ACLARACIONES DE CONSULTAS

SDO-001-2024-UNMSM
Adquisición de un “**Microscopio confocal laser de barrido**”

Contrato: PE501085975-2023-PROCIENCIA-BM

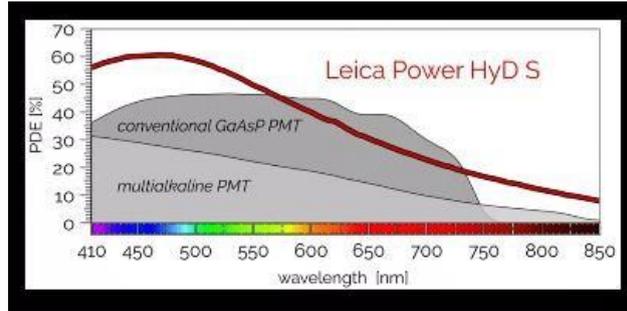
En las características técnicas solicitan:

Sistema confocal como mínimo: 01 detector de luz transmitida y 3 detectores de tipo multialcalino o Gaasp

Los detectores son uno de los componentes principales del microscopio para obtener imágenes de calidad y ricas en detalles, ya que recogen la mayor cantidad de fotones de la muestra para generar una imagen.

La tecnología ha evolucionado mucho desde los primeros del tipo multialcalino o Gaasp, la tecnología actual usa diodos de silicio con contadores de foton multi-pixel (MPPC) para los detectores.

El gran beneficio de este es que puede detectar señales o fluoroforos más allá de los 750nm y con mayor intensidad. Aquí un comparativo

Esto permitirá una mejor herramienta para separar las señales y aumenta el rango y sensibilidad de detección en el espectro IR.

Aceptará el comité detectores actualizados basados en MPPC como alternativa de mejora respecto a los convencionales: Multialcalino y Gaasp?

Se está realizando una enmienda a las especificaciones técnicas, remitirse a la enmienda N° 01.
